INSTALLAZIONE DI UN IMPIANTO DI PRODUZIONE DI ENERGIA DA FONTE SOLARE DENOMINATO "GROTTOLE 3" DI POTENZA IN IMMISSIONE PARI A 20.000,00 kW E POTENZA DI PICCO PARI A 19.996,99 kW

Codice pratica: 202100420

Nota tecnica di riscontro integrazione MITE_CTVA n. 5791 del 11/08/2022 + MIC_SS-PNRR n. 2797 del 26/08/2022

Riscontro nota MITE_CTVA n. 5791 del 11/08/2022

Figura 1 - Aree impianti in iter autorizzativo posti all'interno del buffer di 3.0Km

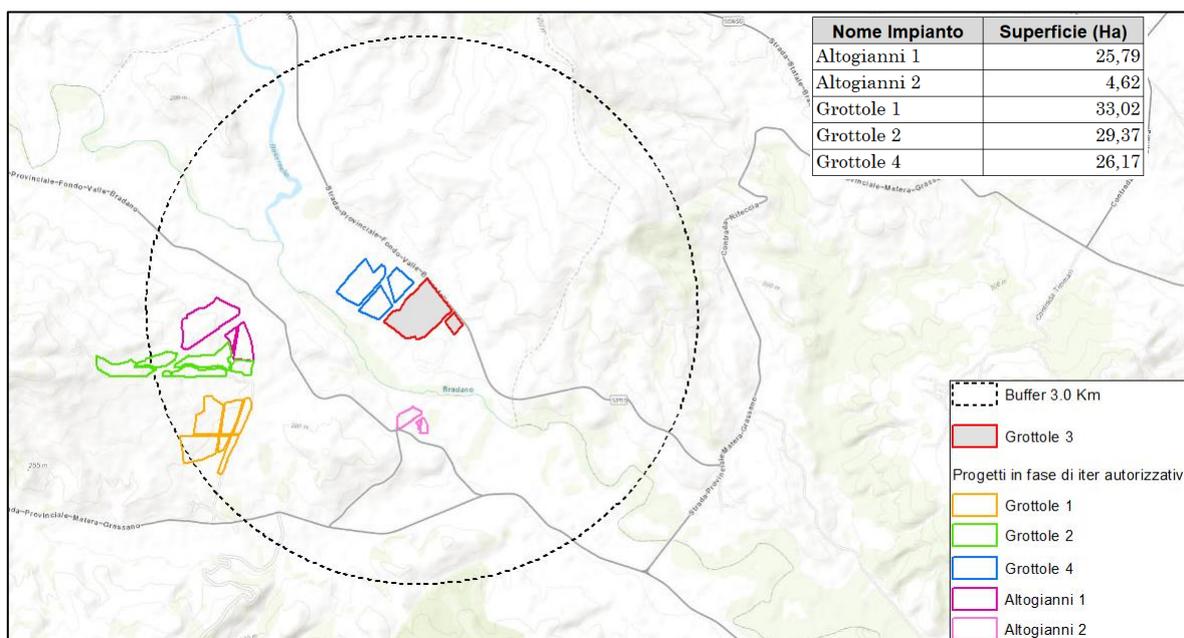
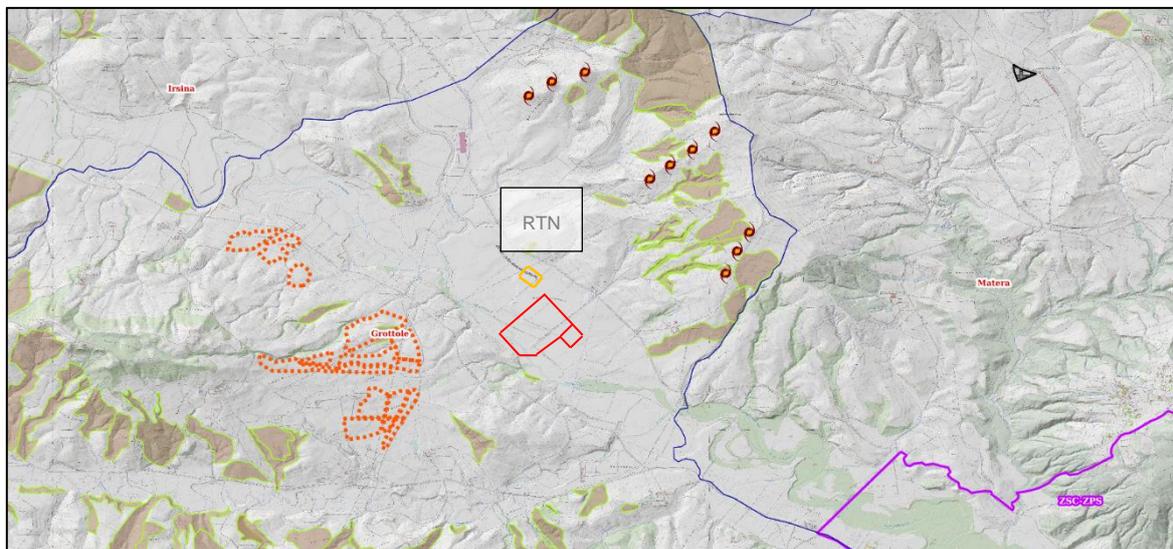
6.1 Si chiede di integrare lo studio degli impatti cumulativi indicando tutte le interferenze riscontrate tra l'impianto proposto in valutazione e ulteriori impianti da fonti rinnovabili (eolici o di altra tipologia) esistenti, in fase di cantierizzazione e già autorizzati.

Nello studio di SIA a corredo della documentazione trasmessa per la presente procedura di VIA avente codice ID: 7686 e codificato come "SE220_PD_R_013", al Par. 5.10 sono riportati gli impatti cumulativi nel buffer di 3 Km, indicando l'incidenza delle superfici interessate.

Nell'analisi condotta sono stati considerati anche impianti attualmente non riportati nel sito RSDI della Regione Basilicata.

Complessivamente gli impianti considerati all'interno dell'area di valutazione, pari a 2.870 ha, occupano una superficie di circa 109 ha (a cui si aggiungeranno i circa 28.0 ha che saranno occupati dall'impianto oggetto del presente Studio), pari al 4,77% dell'area di valutazione.

Figura 3 – da schede monitoraggio acque 2018 ([Piano di Monitoraggio Acque \(regione.basilicata.it\)](http://Piano di Monitoraggio Acque (regione.basilicata.it)))

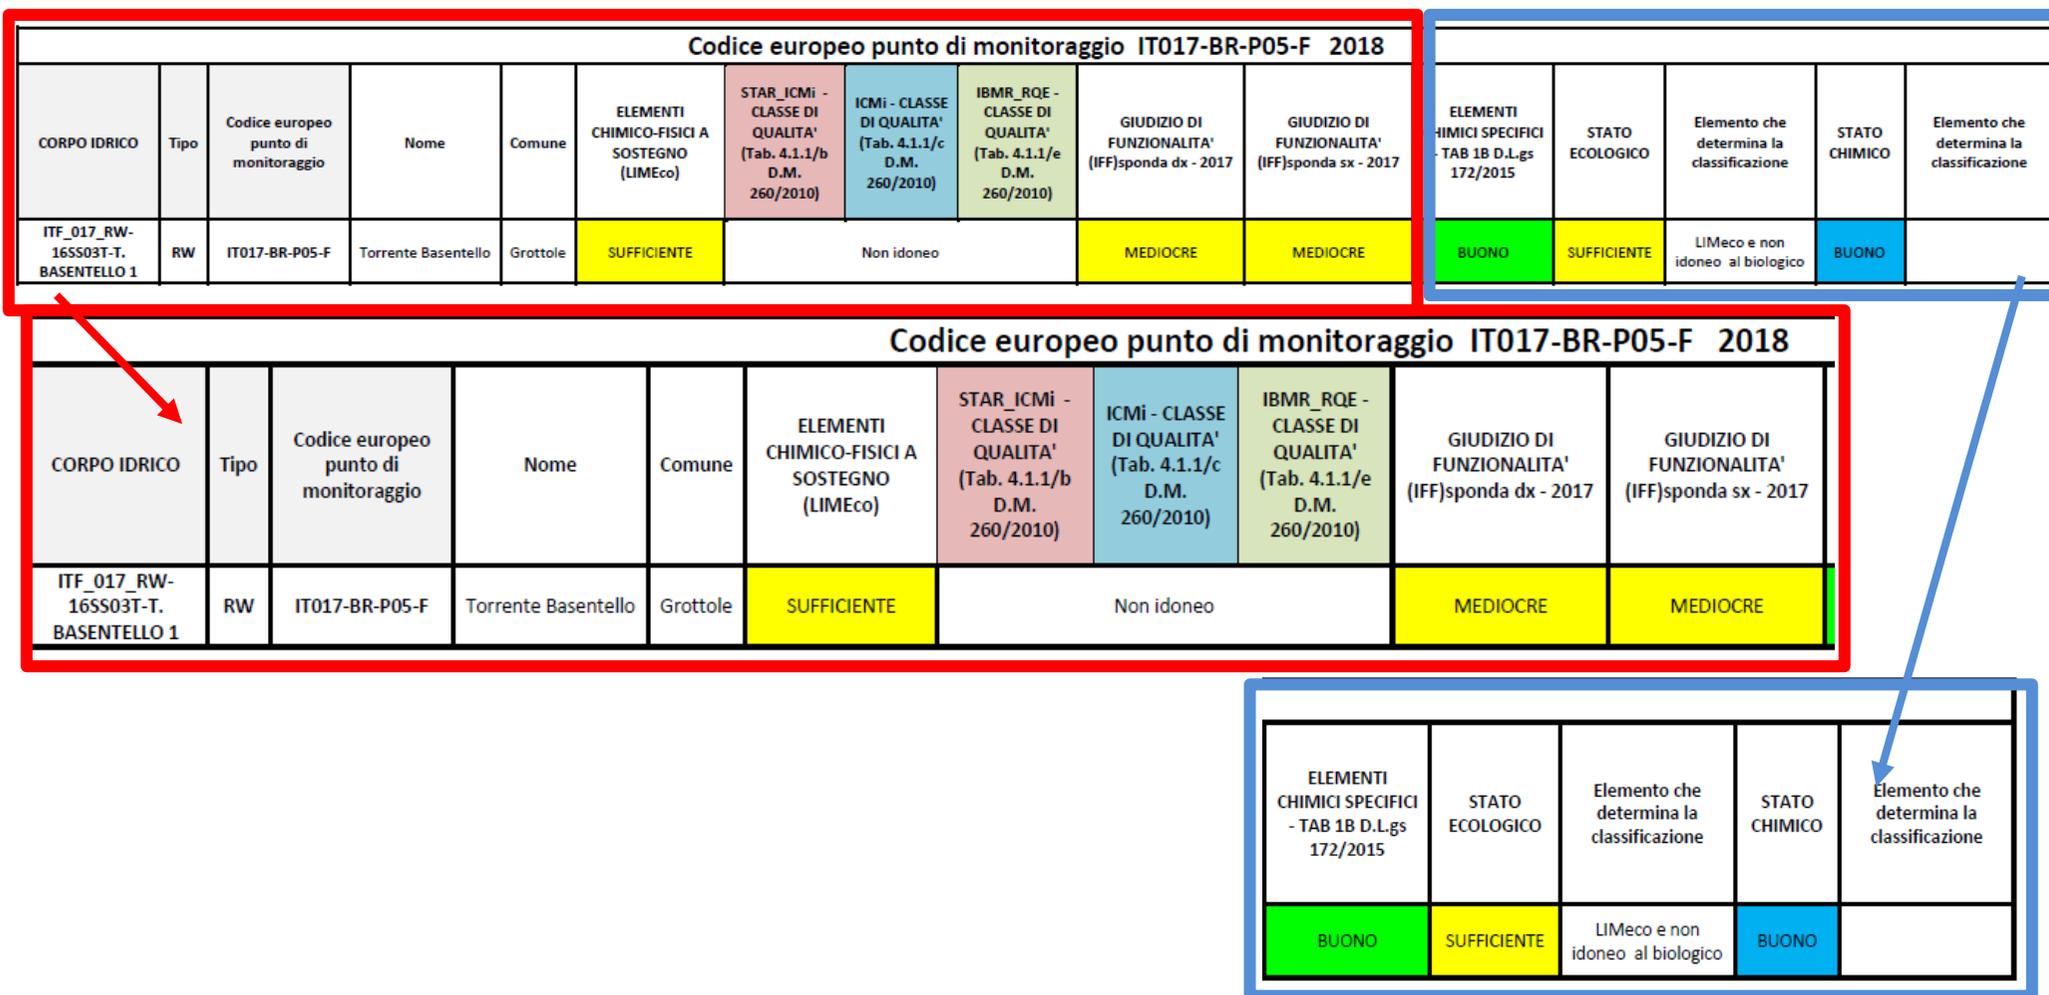
7.1.1 verificare la disponibilità di dati di classificazione più aggiornati, relativi all'ultimo ciclo di monitoraggio;

7.1.2 predisporre una tabella in cui, per ciascun corpo idrico, siano indicati, oltre agli Stati (chimico ed ecologico, chimico e quantitativo), i valori relativi a ciascun elemento di qualità valutato che determini il risultato globale della classificazione e gli obiettivi di qualità stabiliti per ciascuno di essi (sulla base del Piano di Tutela delle Acque);

Con riferimento al punto di monitoraggio considerato nel suddetto studio di SIA, ad oggi i dati disponibili sono quelli relativi all'anno 2018 di cui si riporta tabella di sintesi della scheda tecnica.

Figura 5 – Sottobacini da studio idraulico

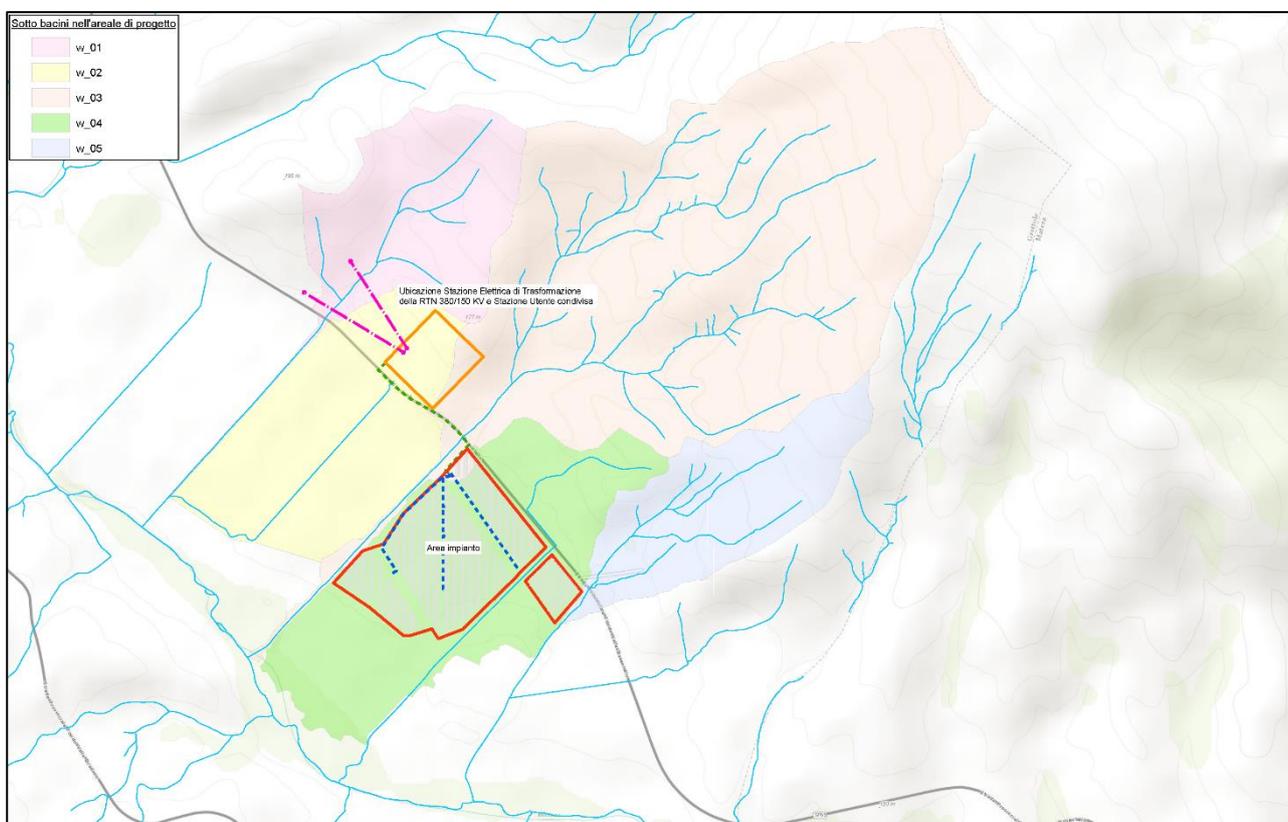
7.1.7 Fornire le relazioni specialistiche idrogeologica e idraulica.

Per quanto attiene agli aspetti idraulici dell'area direttamente interessata, è stato condotto specifico studio (Relazione idrologica e idraulica), già presente tra la documentazione trasmessa per la presente procedura di VIA avente codice ID: 7686 e codificato come "SE220_PD_R_005". A seguire si riporta uno stralcio dei sotto bacini individuati.
